Commission économique pour l'Europe**Comité des transports intérieurs****Groupe de travail des transports par voie navigable****Cinquante-huitième session**

Unification des prescriptions techniques et de sécurité en navigation intérieure:**Recommandations concernant les prescriptions techniques harmonisées à****l'échelle européenne applicables aux bateaux de navigation intérieure****(Résolution n° 61 révisée)****Amendements à la Résolution n° 61, révisée****Note du secrétariat****I. Mandat**

II. Proposition d'amendements à l'annexe à la Résolution n° 61

A. Amendement du chapitre 4, «Distance de sécurité, franc-bord et échelles de tirant d'eau»

Figure 4-3.7
Échelle de jauge/de tirant d'eau

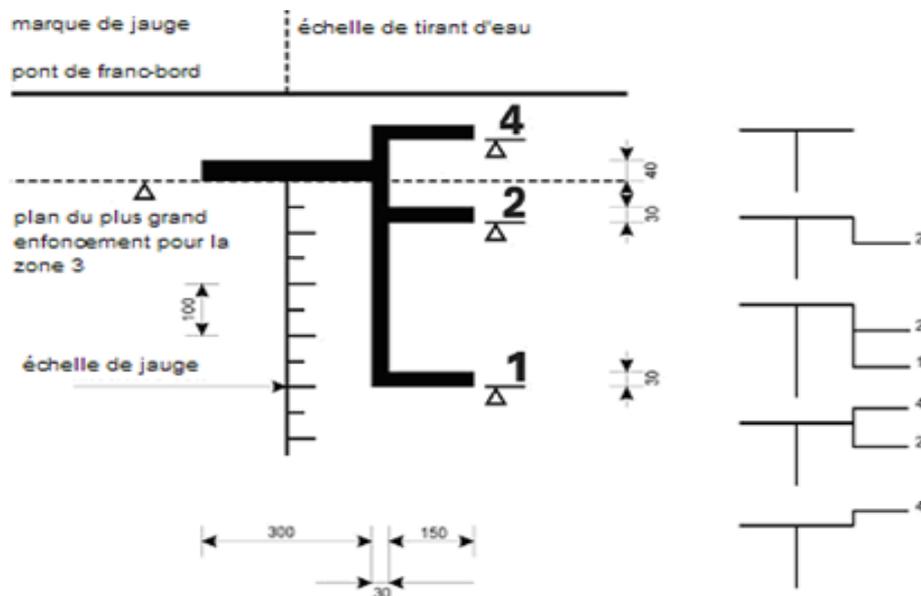
4-3.7 Pour les bateaux qui circulent sur des voies d'eau autres que celles de la zone 3 (zones 1, 2 ou 4), les paires de marques d'enfoncement avant et arrière relatives à cette zone visées au paragraphe 4.3.3 doivent être complétées par un trait vertical à partir duquel on place, en direction de la proue par rapport à la marque d'enfoncement pour la zone 3, une ligne supplémentaire, ou pour plusieurs zones plusieurs lignes supplémentaires, de 150 mm de longueur indiquant le niveau d'enfoncement.

Ce trait vertical et la ligne horizontale ont 30 mm d'épaisseur. Le numéro de la zone doit figurer à côté de la marque d'enfoncement à laquelle il se rapporte; ce numéro doit mesurer 60 x 40 mm (voir fig. 4-3.7).

Les bords inférieurs des **marques d'enfoncement** ~~lignes de franc-bord~~ doivent correspondre ~~aux francs-bords prescrits au plan du plus grand enfoncement autorisé~~ pour les zones de navigation correspondantes.

Figure 4-3.8

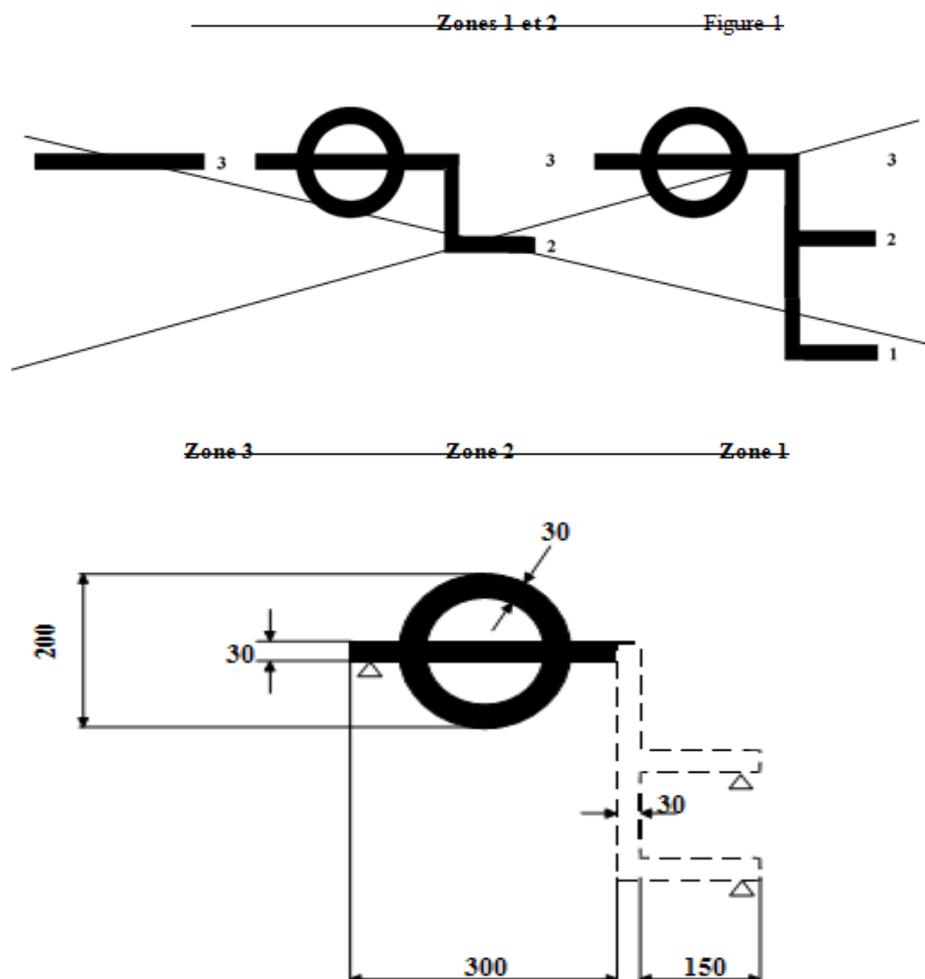
4-4.1.2-4-3.8 La ~~marque de franc-bord~~ pour les bateaux naviguant dans la zone 3 consiste en une bande horizontale de 300 mm de long et de 40 mm de large. L'échelle de jauge/de tirant d'eau pour les zones 1 et 2, située au centre, peut être remplacée par une ~~marque de franc-bord~~.

La marque de franc-bord pour les zones 1 et 2 consiste en un anneau coupé diamétralement par une ligne horizontale éventuellement complétée par des lignes de franc-bord additionnelles.

L'épaisseur de l'anneau et la largeur de toutes les autres lignes de la marque de franc-bord sont de 30 mm; le diamètre extérieur de l'anneau est de 200 mm, la longueur de la ligne horizontale qui coupe l'anneau est de 300 mm et les dimensions des chiffres indiquant les zones sont de 60 x 40 mm (fig. 4-3.8).

Le centre de l'anneau doit se trouver au milieu du bateau. La ligne horizontale qui coupe l'anneau doit le faire de manière que son bord inférieur passe par le centre de l'anneau et constitue la ligne de franc-bord.

Si le bateau doit effectuer des parcours dans plusieurs zones de navigation, un trait vertical et des lignes de franc-bord additionnelles d'une longueur de 150 mm sont apposés vers l'avant du bateau par rapport au centre de l'anneau.

Figure 4-3.9

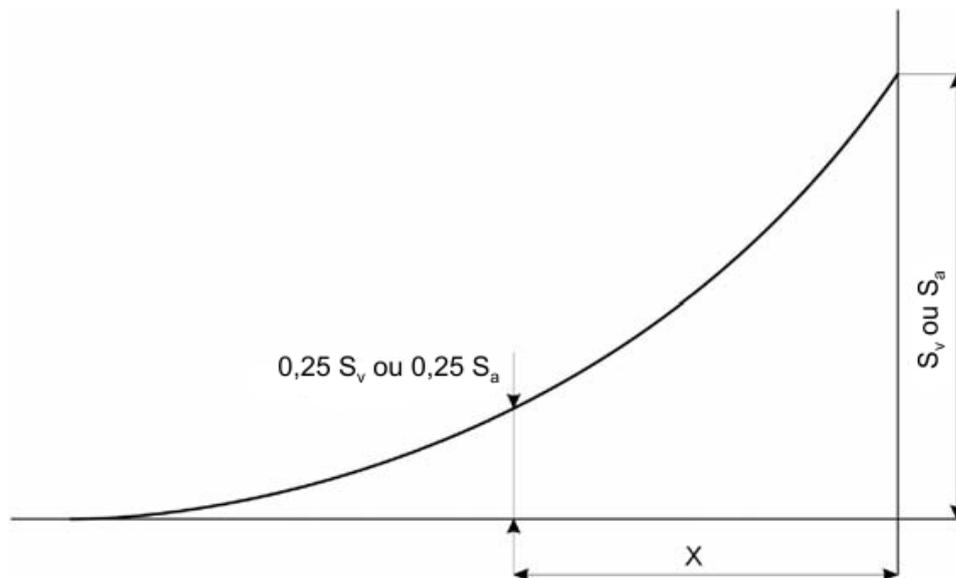
x est l'abscisse, mesurée à partir de l'extrémité du point où la tonture est égale à 0,25 S_v ou 0,25 S_α (voir fig. 4-3.9).

Le coefficient p ne peut être supérieur à 1.
